Gemeinde Oldendorf / Luhe

Bebauungsplan Nr. 13 „Solarpark Wohlenbüttel-Dehnsen“

AUSWERTUNG

der Beteiligung der Behörden gemäß § 4 Abs. 2 BauGB

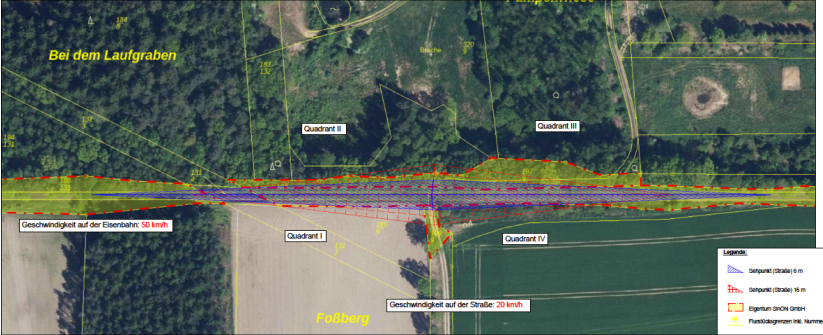
| Nr. | Sachpunkt | Einwendungen, Anregungen, Hinweise | Sachaufklärung und Abwägung |
|-----|-------------------------|--|---|
| 55 | Landeseisenbahnaufsicht | <p>Wie bereits mit LEA-Schreiben vom 13.06.2023 (LEA-Az.: SON7 / T3-3605) mitgeteilt, grenzen die ausgewiesenen Flächen der beiden o.g. Solarparks unmittelbar an die Bahnanlagen der öffentlichen Eisenbahn SinON - Schieneninfrastruktur Ost-Niedersachsen GmbH, Strecke Lüneburg Süd - Soltau (Han) Süd.</p> <p>Die seitens der SinON abgegebene Stellungnahmen liegen Ihnen vor. Betroffen sind demnach folgende Bahnübergänge mi Zuge der Strecke Lüneburg Süd - Soltau (Han) Süd:</p> <ol style="list-style-type: none"> 1. Bahnübergang in Bahn km 24,414 „Wohlenbüttler Straße“ >= technisch gesichert mit Blinklichtanlage (der Einbau einer neuen Lichtzeichenanlage (LZA) ist geplant) 2. Bahnübergang in Bahn km 24,717 „Feldwegkreuzung“=> Sicherung durch Übersicht (Ü) 3. Bahnübergang in Bahn km 25,192 „ehem. Panzerstraße“ >= Sicherung durch Übersicht und akustische Signale der Schienenfahrzeuge (Ü+P) 4. Bahnübergang in Bahn km 25,914 >=Sicherung durch Übersicht (Ü) <p>Die zur Sicherstellung der durch Übersicht auf die Bahnstrecke gesicherten Bahnübergänge Nr. 2 bis 4 notwendigen Sichtflächen sind in den bisher vorliegenden Planentwürfen zu den Bebauungsplänen Nr. 13 und 40 nicht eingetragen. Die Sichtflächen sind entsprechend den unten genannten Abmessungen in den Bebauungsplänen nachzutragen.</p> <p>Für das Freihalten der Sichtflächen bei nichttechnisch gesicherten Bahnübergängen, die nach § 1 der Eisenbahn- Bau- und Betriebsordnung (EBO) und § 8 der Vorschrift für die Sicherung der Bahnübergänge bei nichtbundeseigenen Eisenbahnen (BÜV-NE) durch Übersicht auf die Bahnstrecke zu sichern sind, ist gemäß dem Gesetz über Kreuzungen von Eisenbahnen und Straßen (Eisenbahnkreuzungsgesetz -EKrG, § 14 Abs. 2) der jeweilige Straßenbaulastträger zuständig. Der Straßenbaulastträger hat die Grundstückseigentümer zu veranlassen, die Sichtflächen freizuhalten (EKrG § 14 (2) 2). Voraussetzung ist, dass dem Straßenbaulastträger die genauen Sichtflächen bekannt sind. Dieses erfordert, das Eisenbahninfrastrukturunternehmen Straßenbaulastträger die genauen Sichtflächen nach der BÜV-NE mit entsprechender Skizze (Berechnung) übergeben.</p> <p>Um Gefährdung des Straßenverkehrs sowie des Eisenbahnbetriebes auszuschließen, sind die Sichtflächen entsprechend auf Dauer ausreichend freizuhalten.</p> | <p>Es wird zur Kenntnis genommen, dass die notwendigen Sichtflächen der Kreuzungsbereiche freigehalten werden müssen.</p> <p>Es wurden die genauen Sichtflächen nach der BÜV-NE von der SinON angefordert.</p> <p>In den Flächen der dargestellten Sichtdreiecke wird die Festsetzung geändert und von Bewuchs sowie Anlagenteilen freigehalten.</p> <p><u>Abwägungsvorschlag</u> Änderung der Planung</p> |

| Nr. | Sachpunkt | Einwendungen, Anregungen, Hinweise | Sachaufklärung und Abwägung | | | | | | | | | | | | | | | |
|---|--------------------|--|---|--------------------|--|---------------|--|----------------|--------------------|---------------|----------------|--------------------------------------|--------------------|--|--------------|--|----------------|--|
| | | <p>Die Übersicht auf eine Bahnstrecke ist vorhanden, wenn die Wegebenutzer bei richtigem Verhalten auf Grund der Sichtverhältnisse die Bahnstrecke in beiden Richtungen derart übersehen können, dass sie bei Anwendung der mit Verkehr erforderlichen Sorgfalt den Bahnübergang ungefährdet überqueren oder vor ihm noch rechtzeitig vor dem Andreaskreuz anhalten können. Durch die geplanten Neuanpflanzungen an den Sonderflächenrändern im Bereich der Bahnübergänge ist dies nicht mehr ausreichend gegeben.</p> <p>Die Bahnübergänge 2 bis 4 werden z.Z. gem. § 1 (7) EBO in Verbindung mit § 8 BÜV-NE durch Übersicht auf die Bahnstrecke und z.T. hörbare Signale gesichert. Die BÜ's sind durch Verkehrszeichen 201 (Andreaskreuz) und (tlw.) Zeichen 151 (Bahnübergang) angekündigt. Die Geschwindigkeit der Schienenfahrzeuge aus Richtung Lüneburg und Gegenrichtung beträgt 50 km/h sowie für die Straßenfahrzeuge ist auf jeweils 20 km/h beschränkt.</p> <p>Bei einer Geschwindigkeit (V_e) von 50 km/h auf der Schiene und einer gewöhnlichen Sperrstrecke (d) von bis zu 6 m werden folgende Sichtflächen erforderlich:</p> <ol style="list-style-type: none"> 1. Sichtflächen für schnell räumende Straßenfahrzeuge (normale Sichtfläche) <table data-bbox="548 813 1243 981" style="margin-left: 20px;"> <tr> <td>Bei einer Straßengeschwindigkeit beträgt der Anhalteweg des Straßenfahrzeugs (l_a = Anhalteweg des Straßenfahrzeugs in Straßenachse vom Andreaskreuz gemessen)</td> <td style="text-align: right;">V_{St} = 50 km/h</td> </tr> <tr> <td></td> <td style="text-align: right;">l_a = 41 m,</td> </tr> <tr> <td>Annäherungsstrecke des Schienenfahrzeugs (s_a = Annäherungsstrecke des Schienenfahrzeugs in Gleisachse vom Kreuzungspunkt gemessen)</td> <td style="text-align: right;">s_a = 135 m,</td> </tr> </table> 1a. Alternativ bei einer beschränkten Straßengeschwindigkeit von <table data-bbox="1052 989 1243 1053" style="margin-left: 20px;"> <tr> <td>V_{St} = 20 km/h</td> </tr> <tr> <td>l_a = 22 m,</td> </tr> <tr> <td>s_a = 155 m.</td> </tr> </table> 2. Sichtflächen für langsam räumende Straßenfahrzeuge <table data-bbox="1052 1077 1243 1149" style="margin-left: 20px;"> <tr> <td>Bei einer Straßengeschwindigkeit von</td> <td style="text-align: right;">V_{St} = 10 km/h</td> </tr> <tr> <td></td> <td style="text-align: right;">l_a = 6 m,</td> </tr> <tr> <td></td> <td style="text-align: right;">s_a = 215 m.</td> </tr> </table> <p>Beide Sichtflächen für $V_{St} = 50$ km/h (alternativ $V_{St} = 20$ km/h bei einer angeordneten Geschwindigkeitsbeschränkung auf der Straße) und $V_{St} = 10$ km/h sind zu überlagern und längs dem Gleis in einem Höhenbereich von 1,50 m bis 4,00 m über Schienenoberkante sowie längs der Straße in einem Höhenbereich von 1,00 m bis 2,50 m über Straßenfahrbahn auf Dauer von Sichthindernissen (z.B. Bewuchs und Bebauung, hohe Zaunanlage) freizuhalten.</p> <p>Für die beiden südlich der o.g. Bahnstrecke liegenden Sondergebiete mit</p> | Bei einer Straßengeschwindigkeit beträgt der Anhalteweg des Straßenfahrzeugs (l_a = Anhalteweg des Straßenfahrzeugs in Straßenachse vom Andreaskreuz gemessen) | V_{St} = 50 km/h | | l_a = 41 m, | Annäherungsstrecke des Schienenfahrzeugs (s_a = Annäherungsstrecke des Schienenfahrzeugs in Gleisachse vom Kreuzungspunkt gemessen) | s_a = 135 m, | V_{St} = 20 km/h | l_a = 22 m, | s_a = 155 m. | Bei einer Straßengeschwindigkeit von | V_{St} = 10 km/h | | l_a = 6 m, | | s_a = 215 m. | |
| Bei einer Straßengeschwindigkeit beträgt der Anhalteweg des Straßenfahrzeugs (l_a = Anhalteweg des Straßenfahrzeugs in Straßenachse vom Andreaskreuz gemessen) | V_{St} = 50 km/h | | | | | | | | | | | | | | | | | |

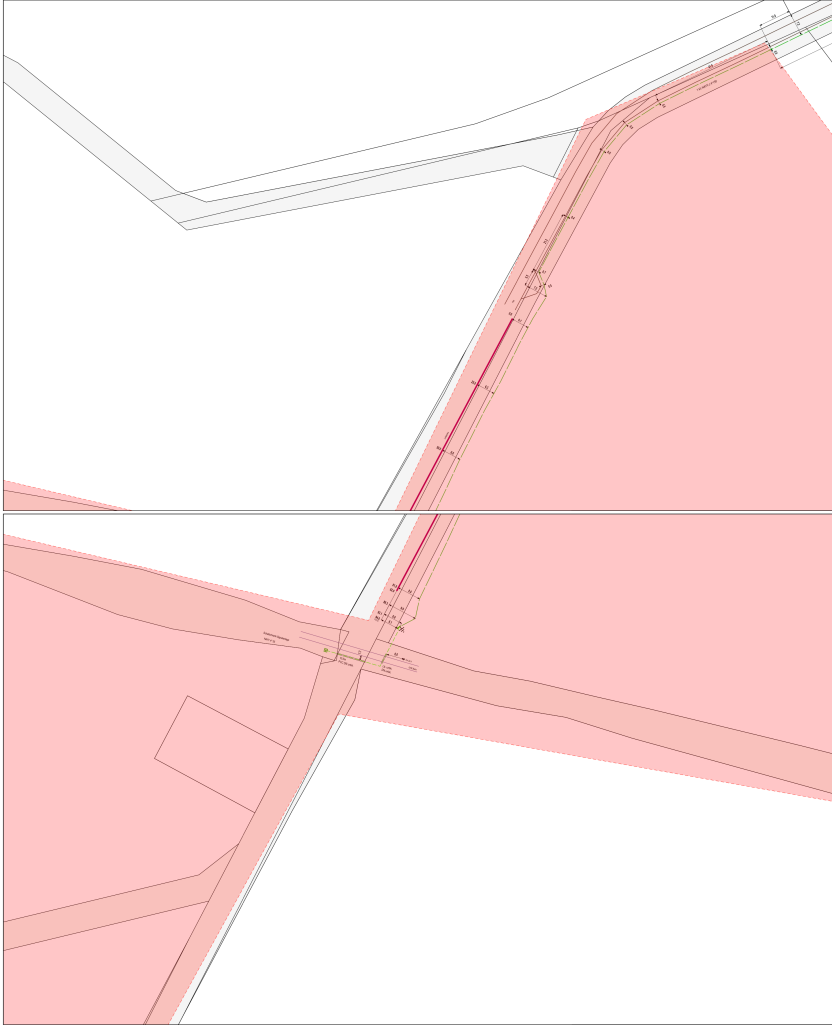
| Nr. | Sachpunkt | Einwendungen, Anregungen, Hinweise | Sachaufklärung und Abwägung |
|-----|-----------------------|--|---|
| 58 | Schieneninfrastruktur | <p>Wir haben bereits im Vorfeld ausführlich Stellung zu dem Vorhaben genommen, die Stellungnahmen gelten weiterhin. Im folgenden Ergänzen wir die Angaben, da die Forderungen im Entwurf der Bebauungspläne nicht umgesetzt worden sind.</p> <p><u>Gilt für alle Flächen:</u></p> <p>Wie allgemein bekannt, sind wir dabei die Reaktivierung im Personenverkehr für unsere Eisenbahnstrecke zu planen. Im Rahmen der Planung sollen alle Bahnübergänge, die heute nur durch Übersicht gesichert werden, entweder aufgehoben werden oder durch eine technische Sicherung gesichert werden. Für den Personenverkehr ist eine starke Minimierung der Anzahl der Bahnübergänge wichtig, da jede technische Sicherung neben einem gewissen Restrisiko für Kollisionen auch ein Störungspotential hat, welches sich negativ auf die Betriebsqualität des Personenverkehrs auswirkt. Zurzeit sind wir dabei die örtlichen Gegebenheiten aufzunehmen, um mit qualifizierten Vorschlägen an die Öffentlichkeit treten zu können, um im nächsten Schritt zusammen mit Anliegern / Nutzern die Vorgehensweise für jeden Bahnübergang festlegen zu können. Das Aufheben der Bahnübergänge oder die technischen Sicherungen führen dazu, dass die unten notwendigen Sichtflächen an den Bahnübergängen nicht mehr freigehalten werden müssen und damit mehr Fläche für die PV zur Verfügung steht. Die o.g. Diskussion für die Vereinbarungen dazu sind unsererseits ab der zweiten Jahreshälfte 2024 geplant. Erst mit einer verbindlichen Vereinbarung zu jedem Bahnübergang können wir auf die Ausweisung der Sichtflächen im Bebauungsplan verzichten. Durch die Vielzahl der Solarprojekte zwischen Amelinghausen und Soderstorf wäre es zielführend die Diskussion mit allen Anliegern / Wegnutzern der Bahnübergänge zwischen Amelinghausen und der östlichen Gemeindegrenze vorzuziehen. Bei einer Einigung könnte auf die Ausweisung der Sichtflächen verzichtet werden, bzw. mit der Einschränkung versehen werden, dass sie mit Aufhebung des Bahnüberganges / technischer Sicherung aufgegeben werden können.</p> | <p>Es wird zur Kenntnis genommen, dass die Sichtflächen für die Querungen „Westliches Viereck“/ Nordwest und „Mittleres Viereck“/Nordwest freizuhalten sind. Die Querung „Mittleres Vierecke“/Nordost ist bereits aufgehoben und die Querung „Dreieck“/Südwest ist technisch gesichert, diese benötigen keine Sichtflächen.</p> <p>Darüber hinaus wird zur Kenntnis genommen, dass ein Blendschutz nicht notwendig.</p> <p>In den Flächen der dargestellten Sichtdreiecke wird die Festsetzung geändert und von Bewuchs sowie Anlagenteilen freigehalten.</p> <p>Die textliche Festsetzung Nr. 3 zum Blendschutz entfällt. Die Textliche Festsetzung Nr. 5 wird angepasst.</p> <p><u>Abwägungsvorschlag</u> Änderung der Planung</p> |

| Nr. | Sachpunkt | Einwendungen, Anregungen, Hinweise | Sachaufklärung und Abwägung |
|-----|-----------|--|-----------------------------|
| | | <p>Wir stehen kurzfristig bereit in einem öffentlichen Termin in die Diskussion zu den Bahnübergängen einzusteigen, um den positiven Nutzen auch für die Solarprojekte nutzbar zu machen.</p> <p><u>Mittleres Viereck:</u> In der nordwestlichen Ecke befindet sich ein Bahnübergang (Bahn km 25,192) der mit Übersicht gesichert ist. Die Übersicht muss für eine Geschwindigkeit auf dem Weg für 50 km/h die in der Anlage eingezeichnet Sichtflächen freihalten werden. Im Entwurf des Bebauungsplans sind die geforderten Sichtflächen von ihnen nicht eingearbeitet. Die in den Bereichen der Sichtflächen eingetragene Bepflanzung (§ 9 abs. 1 Nr. 25 a und b) erreicht Höhen, die die Sichtflächen beeinträchtigen würden. In den Sichtflächen dürfen keine Gehölze stehen, das Gras darf maximal eine Höhe von 1,5m über Schienenoberkannte erreichen. Der Bahnübergang in der nordöstlichen Ecke ist bereits aufgehoben, hier ist keine Sichtfläche nötig. Parallel der Bahn muss der Bereich von 6m aus Gleisachse von neuen Anpflanzungen freigehalten werden, um negativen Einfluss auf die Gleise abzuwenden.</p> <p><u>Östliches Dreieck:</u> Der Bahnübergang in der südwestlichen Ecke ist technisch gesichert, hier sind keine Sichtflächen einzuhalten. In der textlichen Festsetzung zum Bebauungsplan ist unter Punkt 3 (Seite 85) ein Blendschutz zur Eisenbahn gefordert. Da es sich in dem Bereich um ein gerades Gleis handelt und der Pflanzstreifen von 15 m vorgesehen ist sehen wir keine Notwendigkeit zur Errichtung eines zusätzlichen Blendschutzes und er wird auch nicht von uns gefordert. Parallel der Bahn muss der Bereich von 6m aus Gleisachse von neuen Anpflanzungen freigehalten werden, um negativen Einfluss auf die Gleise abzuwenden. Aus unserer Sicht bestehen keine Bedenken gegen die Bauleitplanung der Samtgemeinde Amelinghausen, wenn unsere Ausführungen beachtet werden. Bei Bauvorhaben an oder in der Nähe unserer Schieneninfrastruktur, weisen wir vorsorglich darauf hin, dass wir die Haftung für etwaige Schäden durch Erschütterungen, Lärm, Luftverunreinigungen usw., die durch den Bahnbetrieb oder durch etwaige Baumaßnahmen, im Zuge einer Instandhaltung/grundhaften Sanierung der Bahnanlagen entstehen können, ablehnen werden. Bei den v. g. Gleisanlagen der SinON handelt es sich um öffentliche Eisenbahninfrastruktur, die zu jeder Tages- und Nachtzeit von Eisenbahnverkehrsunternehmen zur Beförderung von Gütern und</p> | |

| Nr. | Sachpunkt | Einwendungen, Anregungen, Hinweise | Sachaufklärung und Abwägung |
|-----|-----------|---|-----------------------------|
| | | <p>Personen bestellt werden kann.</p> <p>Ergänzung der Stellungnahme vom 29.7.2024: Anbei die Darstellung der Sichtflächen/ Sichtdreiecke: Anlage vom 28.7.2024:</p>  <p>Der Sehpunkt (Straße) befindet sich 6 m, 16 m, 22 m oder 41 m vor dem Andreaskreuz jeweils in Fahrbahnmitte. Die Entfernungen ergeben sich aus der Straßen- und Eisenbahngeschwindigkeit. Der Sehpunkt (Gleis) befindet sich in der Gleismitte. Die Entfernung wird von der Mitte der Bahnübergangs in die Gleisachse gemessen. Die Seitenlänge des Sichtdreieckes ergibt sich ebenfalls aus Straßen- und Eisenbahngeschwindigkeit. Beide Sichtdreiecke für Fußgänger (6 m) und der jeweiligen Sehpunkt für Kfz sind überlagernd herzustellen. Die Sicht über den Sichtflächen müssen längs der Straße in einem Höhenbereich von 1,0 bis 2,5 m über Straßenoberkante und längs der Bahnstrecke in einem Höhenbereich von 1,5 bis 4,0 m vorhanden sein. Die Sichtflächen sind von jeglicher Bebauung und Bepflanzung freizuhalten. Die Vorgaben der Sichtflächen sind an diesem Bahnübergang in allen Quadranten identisch.</p> | |

| Nr. | Sachpunkt | Einwendungen, Anregungen, Hinweise | Sachaufklärung und Abwägung |
|------|------------------|--|---|
| | |  <p>Der Sehpunkt (Straße) befindet sich 6 m, 16 m, 22 m oder 41 m vor dem Andreaskreuz jeweils in Fahrbahnmitte. Die Entfernungen ergeben sich aus der Straßen- und Eisenbahngeschwindigkeit. Der Sehpunkt (Gleis) befindet sich in der Gleismitte. Die Entfernung wird von der Mitte der Bahnübergangs in die Gleisachse gemessen. Die Seitenlänge des Sichtdreieckes ergibt sich ebenfalls aus Straßen- und Eisenbahngeschwindigkeit. Beide Sichtdreiecke für Fußgänger (6 m) und der jeweiligen Sehpunkt für Kfz sind überlagernd herzustellen. Die Sicht über den Sichtflächen müssen längs der Straße in einem Höhenbereich von 1,0 bis 2,5 m über Straßenoberkante und längs der Bahnstrecke in einem Höhenbereich von 1,5 bis 4,0 m vorhanden sein. Die Sichtflächen sind von jeglicher Bebauung und Bepflanzung freizuhalten. Die Vorgaben der Sichtflächen sind an diesem Bahnübergang in allen Quadranten identisch.</p> | |
